Drucksache für die Regionalversammlung Süd Hessen

Nr.: IX / 17.13.8
05. Juni 2019

Beschlussfassung über die Aufstellung des Sachlichen Teilplans Erneuerbare Energien (TPEE)

hier: **Behandlung der Stellungnahmen aus der zweiten Beteiligung zum Entwurf 2016 des Sachlichen Teilplans Erneuerbare Energien - Zusammenfassender Beschluss zu den Beschlüssen des UEK vom 21.05.2019 und des NLF vom 06.06.2019; zum Antrag der FDP vom 20.05.2019 (Drs. IX / 17.27) sowie zu Ergebnissen vorgelegter neuer Erkenntnisse**

Karte 2: reduzierte Fläche des Vorranggebietes 2-25

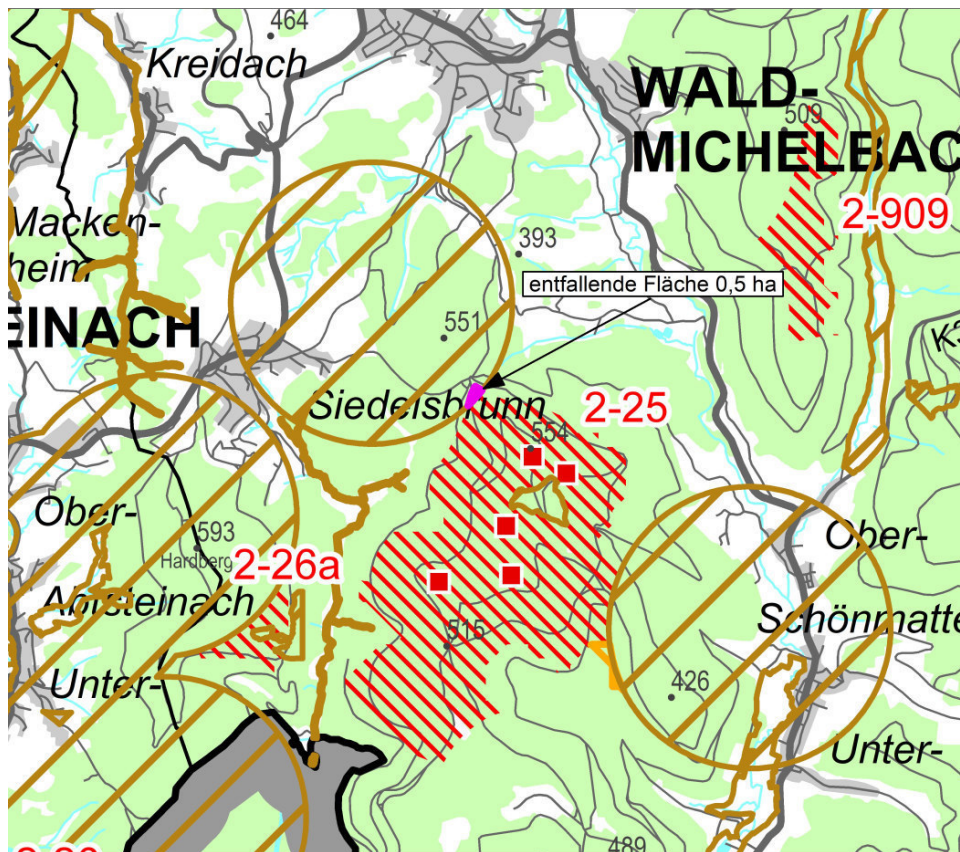
In der zweiten Offenlegung (Beteiligungsverfahren) wurden flächenrelevante Belange vorgetragen, die zu einer Änderung des Flächenzuschnitts führen. Das Vorranggebiet 2-25 wird wegen Umfassung von Ober-Schönmattenwag (TB2-00726, TB2-01974), Siedlungsabstand zu Eiterbach (TB2-02920), der Aktualisierung der Daten zu Wasserschutzgebieten der Zone II (technische Korrektur) und der Lage im Puffer eines Rotmilanhorstes auf 297,4 ha reduziert (TB2-4383).

2. Die Tabelle „Vorranggebiete, Veränderungen gegenüber TPEE-Entwurf 2016“ wird entsprechend angepasst (Drs. IX / 17.13.8, Anlage 8).

Karte 3: Wegfall des Vorranggebietes 2-26

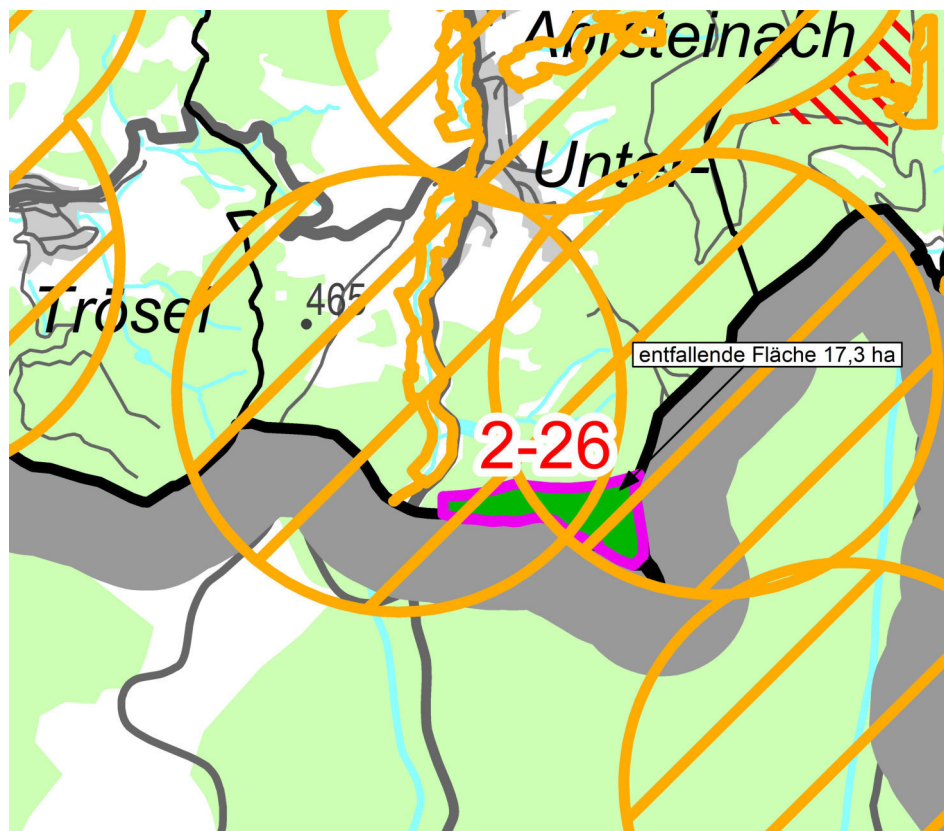
„Das Vorranggebiet 2-26 entfällt auf Grund artenschutzrechtlicher Belange“

3. Die Tabelle „Vorranggebiete, Veränderungen gegenüber TPEE-Entwurf 2016 wird entsprechend angepasst (Drs. IX / 17.13.8, Anlage 8).

Karte 4: Wegfall des Vorranggebietes 2-288

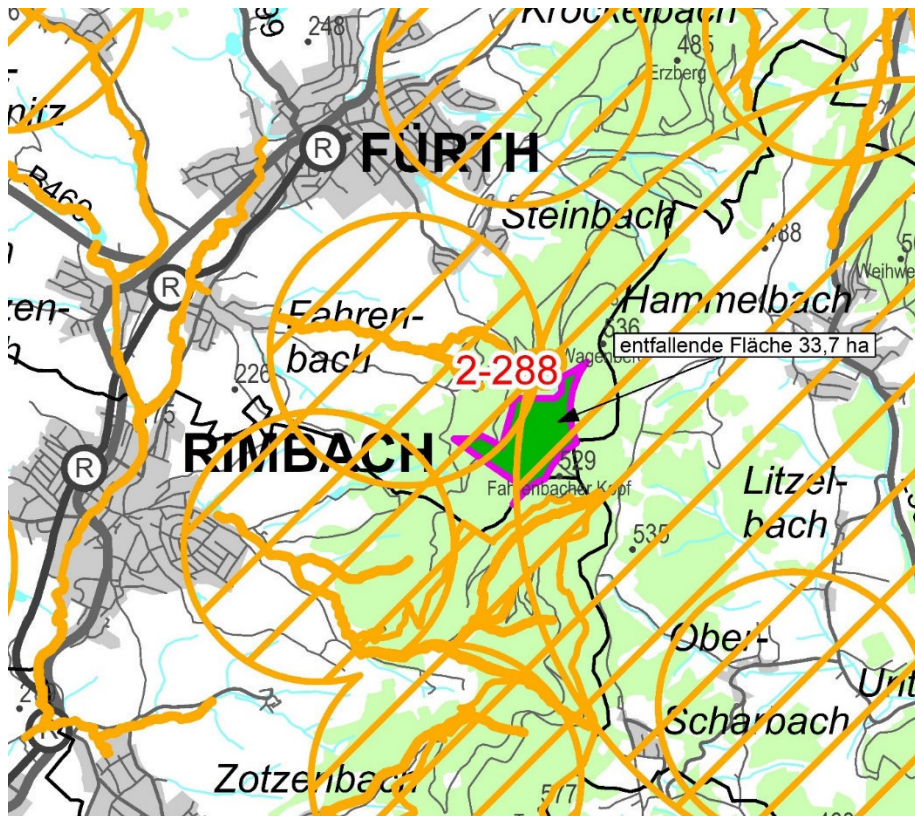
„Das Vorranggebiet 2-288 entfällt auf Grund artenschutzrechtlicher Belange“

3. Die Tabelle „Vorranggebiete, Veränderungen gegenüber TPEE-Entwurf 2016“ wird entsprechend angepasst (Drs. IX / 17.13.8, Anlage 8).

Karte 5: reduzierter und erweiterter Flächenteil im Südosten sowie Erweiterung im Westen des Vorranggebietes 2-705

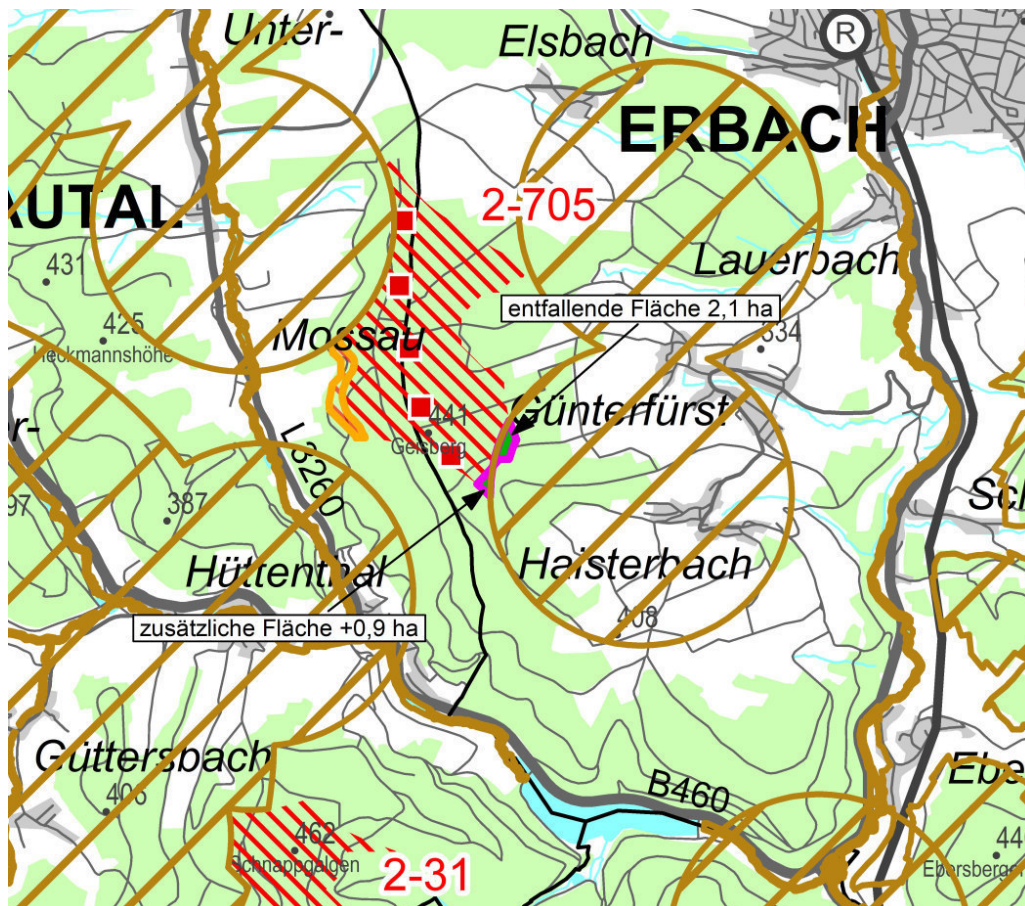
Die Fläche wird als Vorranggebiet zur Nutzung der Windenergie festgelegt und auf 143,9 ha erweitert. Die Erweiterung im Westen (5,3 ha) ergibt sich aufgrund der Aktualisierung der Daten zum Artenschutz aus 2016 (Erkenntnisse aus den Raumnutzungsanalysen aus dem Genehmigungsverfahren). Im Südosten wird das VRG 2-705 um 0,9 ha aufgrund der Aktualisierung der Daten zum Artenschutz aus 2016 (Erkenntnisse aus den Raumnutzungsanalysen aus dem Genehmigungsverfahren) erweitert. Dabei ist die Lage im Puffer des eingebrachten Rotmilanhorstes von 2,1 ha berücksichtigt (TB2-04383).

2. Die Tabelle „Vorranggebiete, Veränderungen gegenüber TPEE-Entwurf 2016“ wird entsprechend angepasst (Drs. IX / 17.13.8, Anlage 8).

Karte 6: entfallende Fläche im Vorranggebiet 2-832

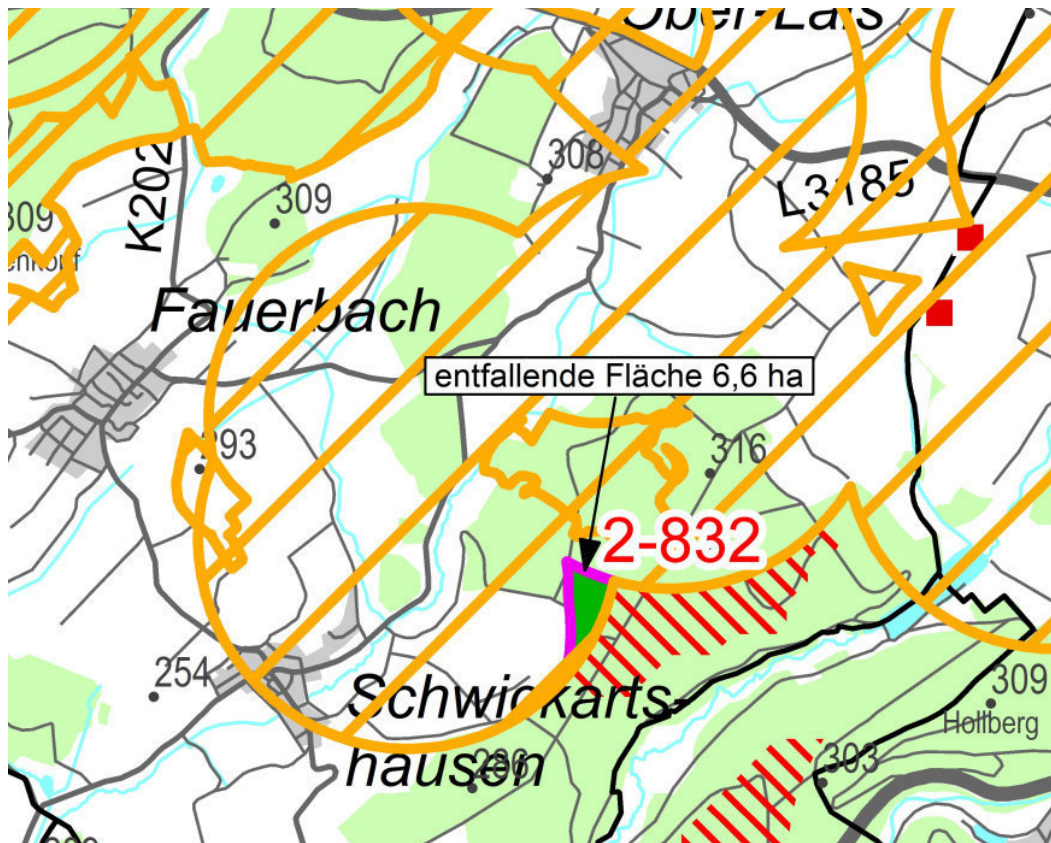
c) Auf Seite 13 wird im Feld „Begründung“ der Text der Begründung der TB2-04382 eingefügt.

2. Die Tabelle „Vorranggebiete, Veränderungen gegenüber TPEE-Entwurf 2016“ wird entsprechend angepasst (Drs. IX 17.13.8, Anlage 8).

Karte 1: entfallende Fläche im Vorranggebiet 2-24

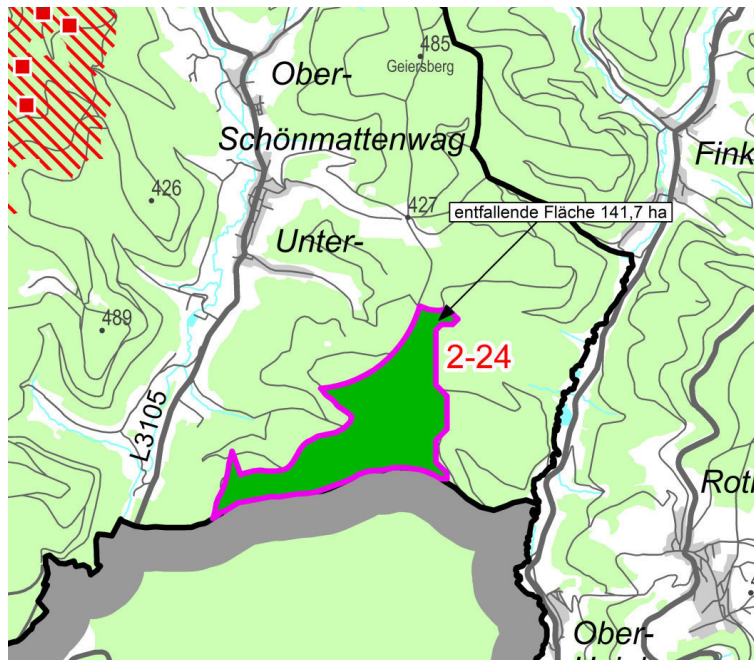
Die Fläche 2-24 wird mit Verweis auf den genannten Beschluss des UEK gestrichen. Die Super-BE TB2-00140 sowie alle betroffenen Einzel-BEs werden entsprechend angepasst.

Die Tabelle „Vorranggebiete, Veränderungen gegenüber TPEE-Entwurf 2016“ wird entsprechend angepasst (Drs. IX / 17.13.8, Anlage 8).

Karte 2: Erweiterung des Vorranggebiets 2-122

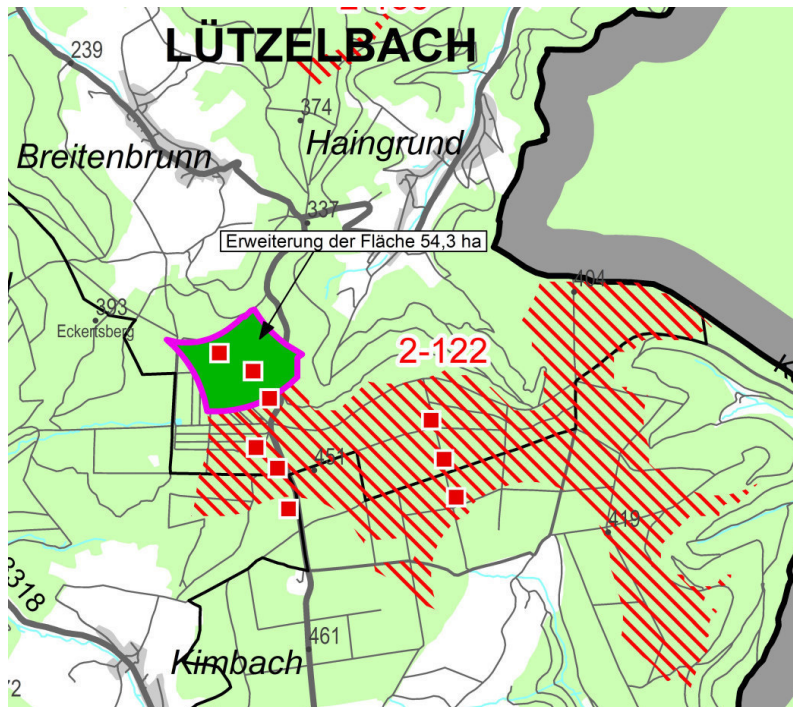
Die Fläche 2-122 wird mit Verweis auf den oben genannten Beschluss des UEK im Nordwesten (Richtung OT Breitenbrunn) um die Teilfläche um die beiden Bestandsanlagen erweitert, die in einem Rotmilan-Puffer liegt und keinen anderen Ausschlusskriterien unterworfen ist. Die Super-BE TB2-00128 sowie alle betroffenen Einzel-BEs werden entsprechend angepasst.

Die Tabelle „Vorranggebiete, Veränderungen gegenüber TPEE-Entwurf 2016“ wird entsprechend angepasst (Drs. IX / 17.13.8, Anlage 8).

Karte 3: entfallende Fläche im Vorranggebiet 2-399

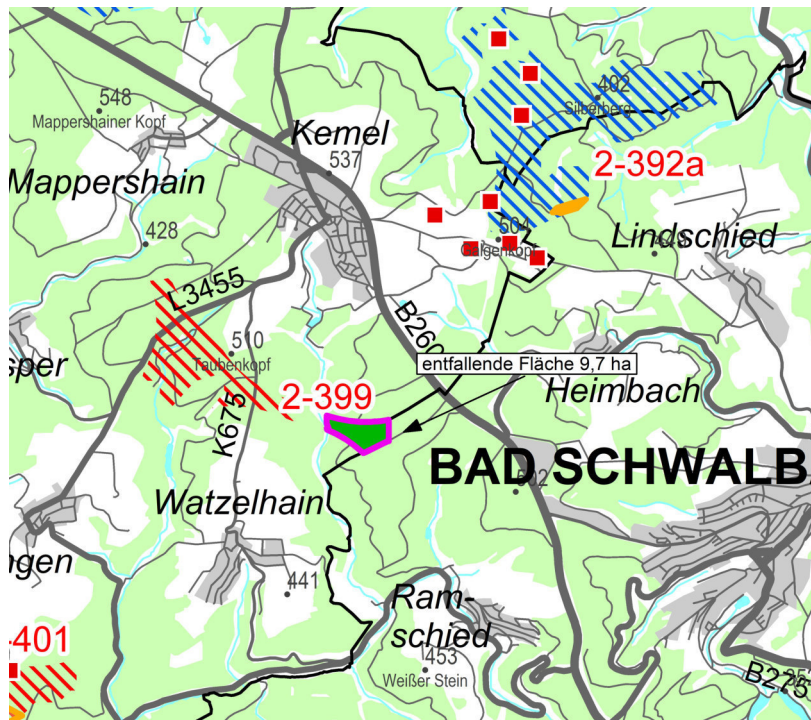
Die Fläche 2-399 wird mit Verweis auf den genannten Beschluss des UEK um die östliche Teilfläche reduziert. Die Super-BE TB2-00166 sowie alle betroffenen Einzel-BEs werden entsprechend angepasst.

Die Tabelle „Vorranggebiete, Veränderungen gegenüber TPEE-Entwurf 2016“ wird entsprechend angepasst (Drs. IX / 17.13.8, Anlage 8).

Karte 4: entfallende Fläche im Vorranggebiet 2-433 und Wiederaufnahme der Fläche 2-439

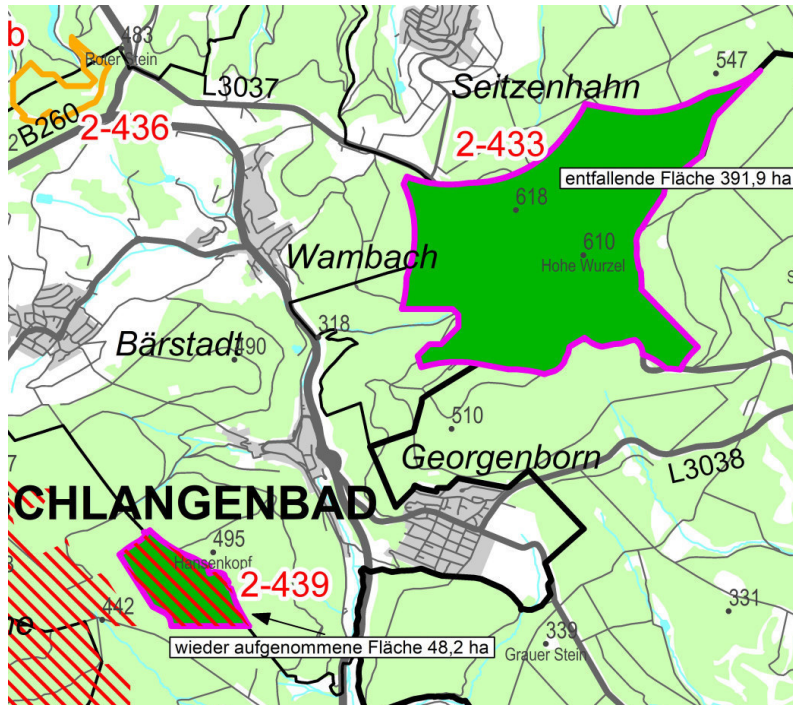
Durch die Streichung der Fläche 2-433 ergibt sich eine geänderte Situation hinsichtlich der Umfassung der Ortslage Bärstadt. Gemäß der im schlüssigen Plankonzept angewendeten Methodik zur Prüfung potenzieller Umfassungen von Ortslagen ist die Fläche 2-439 dann als Vorranggebiet festzulegen. Die Super-BE TB2-00152 sowie alle betroffenen Einzel-BEs werden entsprechend angepasst.

Die Tabelle „Vorranggebiete, Veränderungen gegenüber TPEE-Entwurf 2016“ wird entsprechend angepasst (Drs. IX / 17.13.8, Anlage 8).

Karte 5: Erweiterung des Vorranggebiets 2-449

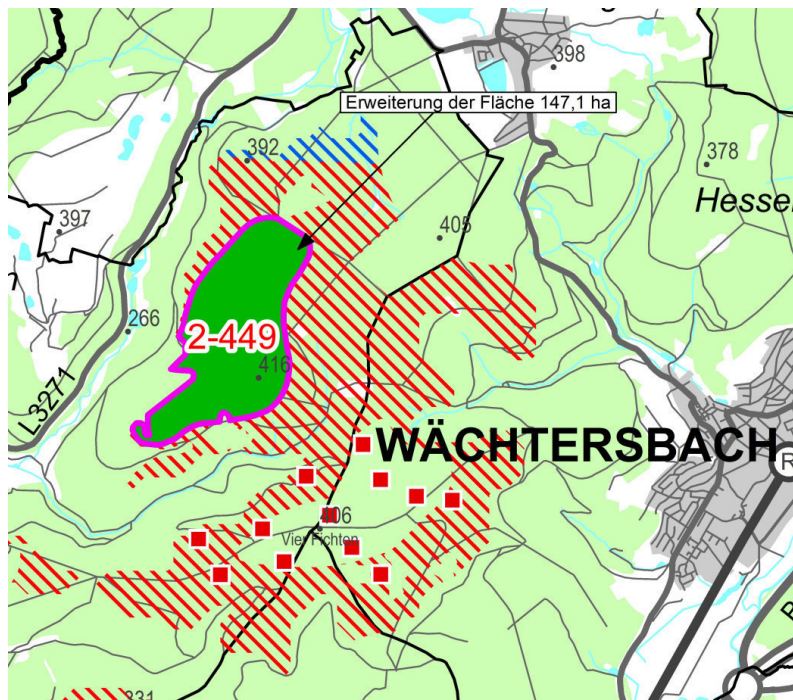
Die Fläche 2-449 wird im Westen mit Verweis auf den genannten Beschluss des UEK um die in der 1. Offenlage gestrichene Teilfläche erweitert. Die Super-BE TB2-00123 sowie alle betroffenen Einzel-BEs werden entsprechend angepasst.

Die Tabelle „Vorranggebiete, Veränderungen gegenüber TPEE-Entwurf 2016“ wird entsprechend angepasst (Drs. IX / 17.13.8, Anlage 8).

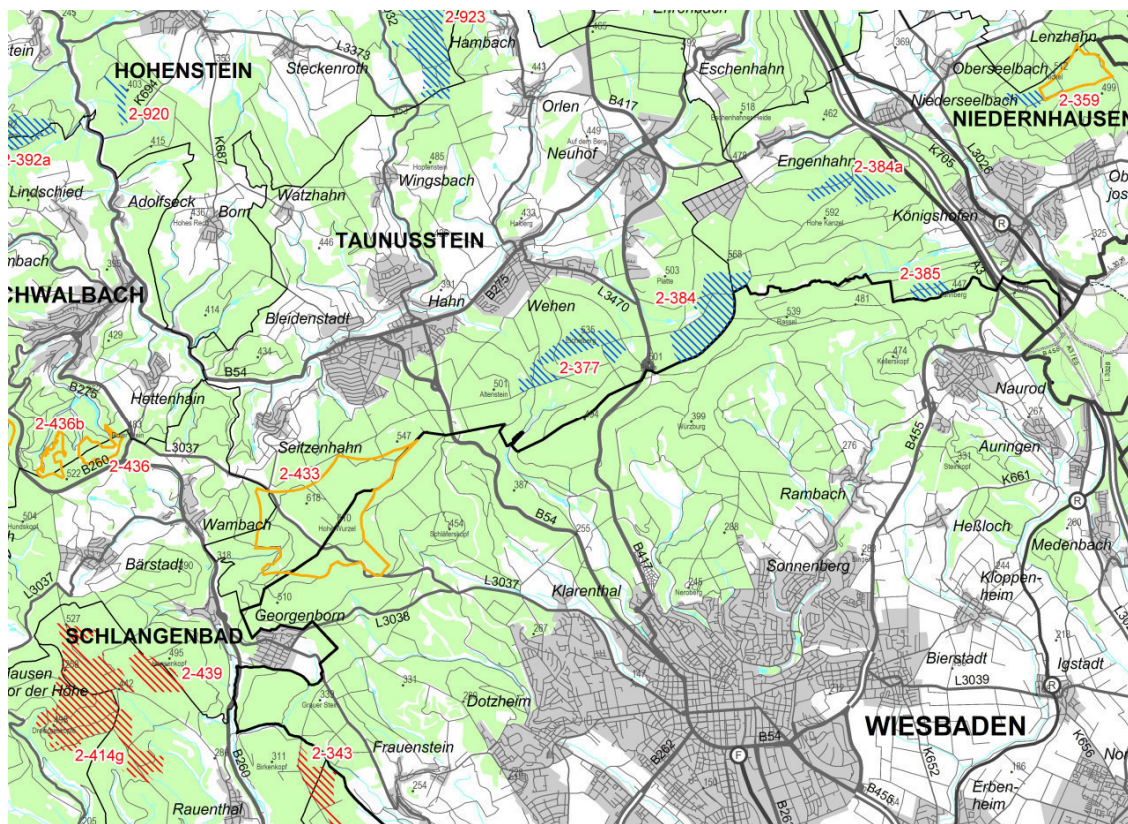
Hinweis für die Genehmigungsebene zur besonderen Berücksichtigung des Belangs „Grundwasserschutz“.

Die Tabelle „Vorranggebiete, Veränderungen gegenüber TPEE-Entwurf 2016“ wird entsprechend angepasst (Drs. IX / 17.13.8, Anlage 8).

Karte 1: wieder aufgenommene Fläche des Vorranggebietes 2-23a

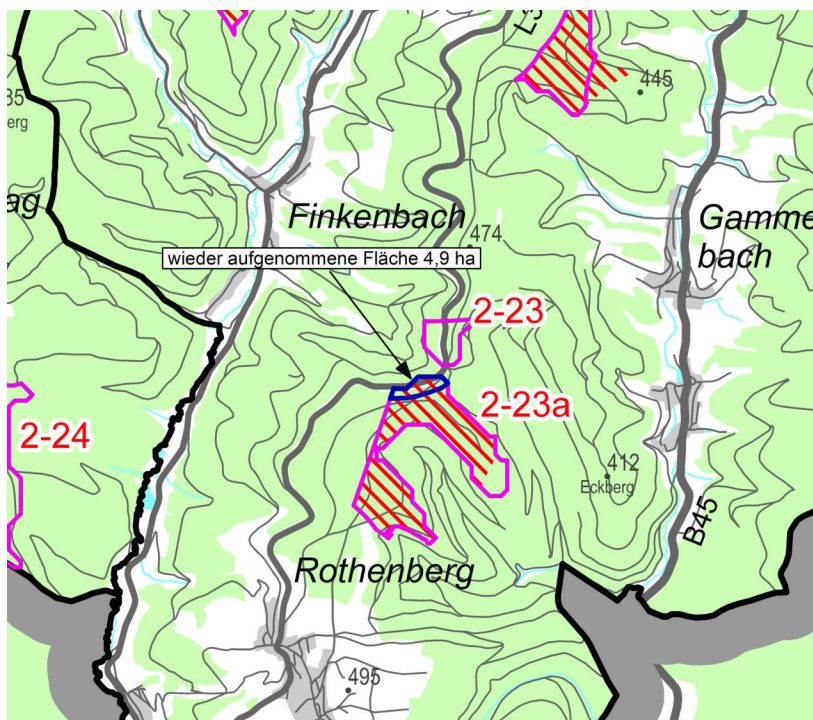
Aufgrund der Maßstabsebene der Regionalplanung werden im Sachlichen Teilplan Erneuerbare Energien ausschließlich Mindestabstände zu regional bedeutsamen Straßen gemäß Regionalplan Südhessen/Regionaler Flächennutzungsplan 2010 dargestellt. Die erforderlichen Abstände zu sonstigen Straßen können durch Standortverschiebungen innerhalb des Vorranggebiets auf Ebene der immissionsschutzrechtlichen Genehmigungsverfahren einzelner Windenergieanlagen sichergestellt werden.

III. Die Tabelle „Vorranggebiete, Veränderungen gegenüber TPEE-Entwurf 2016“ wird entsprechend angepasst (Drs. IX / 17.13.8, Anlage 8).

Karte 2: Wieder aufgenommene Fläche des Vorranggebietes 2-122

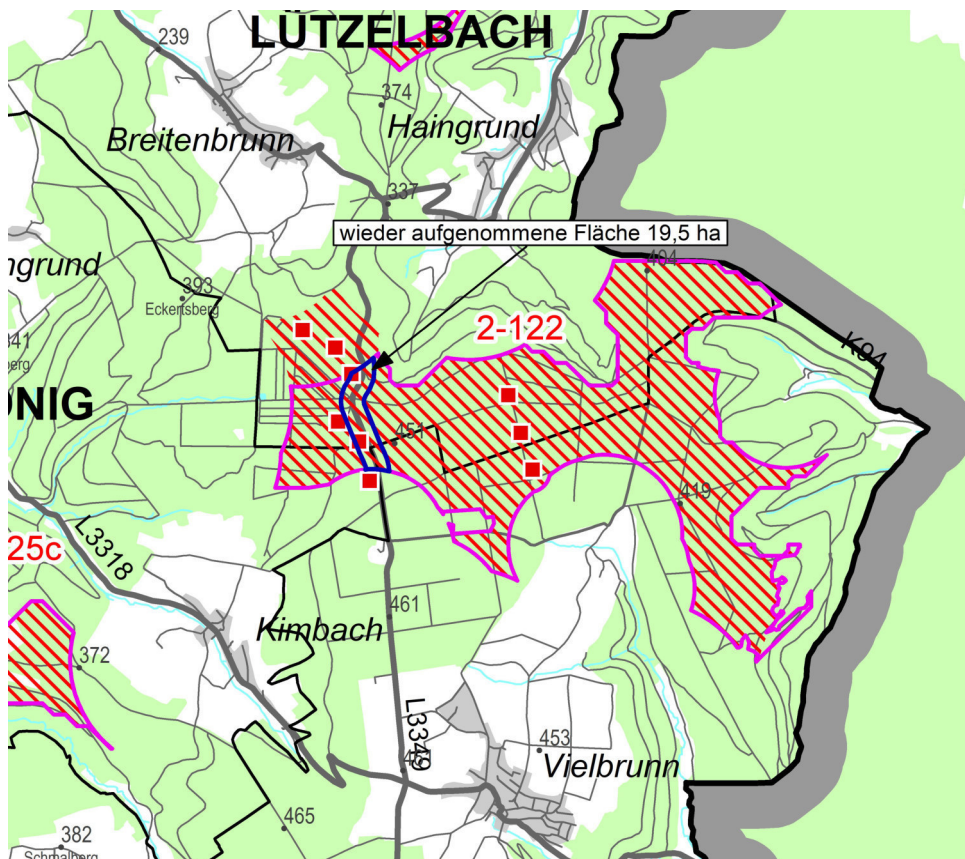
Aufgrund der Maßstabsebene der Regionalplanung werden im Sachlichen Teilplan Erneuerbare Energien ausschließlich Mindestabstände zu regional bedeutsamen Straßen gemäß Regionalplan Südhessen/Regionaler Flächennutzungsplan 2010 dargestellt. Die erforderlichen Abstände zu sonstigen Straßen können durch Standortverschiebungen innerhalb des Vorranggebietes auf Ebene der immissionsschutzrechtlichen Genehmigungsverfahren einzelner Windenergieanlagen sichergestellt werden.

- III. Die Tabelle „Vorranggebiete, Veränderungen gegenüber TPEE-Entwurf 2016“ wird entsprechend angepasst (Drs. IX / 17.13.8, Anlage 8).
